ポンプ制御盤  
操作ユニット・出力ユニットの変更

ポンプ制御盤に搭載している操作ユニット・出力ユニットの仕様変更をします。

### ●搭載ユニットの外観

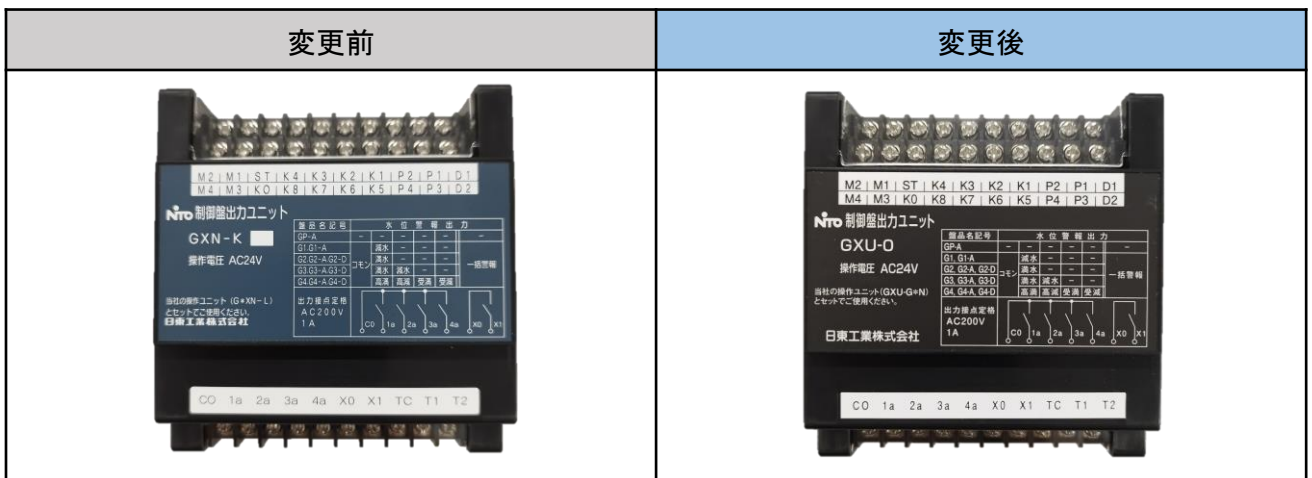
- ・操作ユニットと出力ユニットについて仕様変更前後(新旧)の組み合わせはできません。
- ・操作ユニットについて仕様変更前機種は給電配線がありました。仕様変更後機種は出力ユニットからの制御線にて給電を兼ねるためダウントランスからの給電配線はありません。
